過荷重警報装置用ブザー切替のお知らせ(S形)

件名	過荷重警報装置用ブザー 切替のお知らせ(S形)	発行日付	2015年2月4日	周知対象区分
		三菱電機 FA 産業機器株式会社 〒819-0192 福岡市西区今宿東1-1-1 TEL (092) 805-3400		販売店

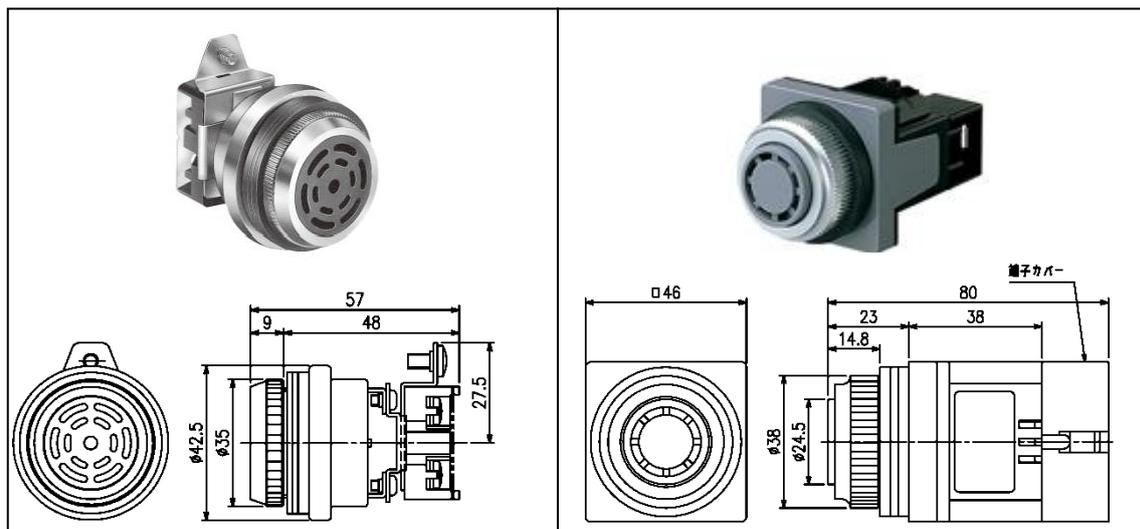
1. 理由
IDEC製(UZ1N-Aシリーズ)ブザー生産中止による。
2. 対象機種
Sシリーズ全容量
3. 切替時期
現行品在庫消化後「2015年3～4月予定」(一部混在します)
4. 変更内容

メーカー	型式	音種	音圧(at 1m)	質量
現行品	IDEC(株)	UZ1N-A2 (200V級) UZ1N-A1 (100V級)	電磁音(ブー)	80dB以上	90g
切替品	パナソニック(株)	EA4032BK (200V級) EA4031BK (100V級)	電磁音(ブー)	70dB以上	115g

※但し、上図の通り、寸法が大きくなっていますので、機種によっては制御箱内部で周辺機器や配線ケーブルと接触することがあります。その際は端子カバーを取りはずしてご使用下さい。

有り(取付穴寸法: $\phi 30.5$ 穴)
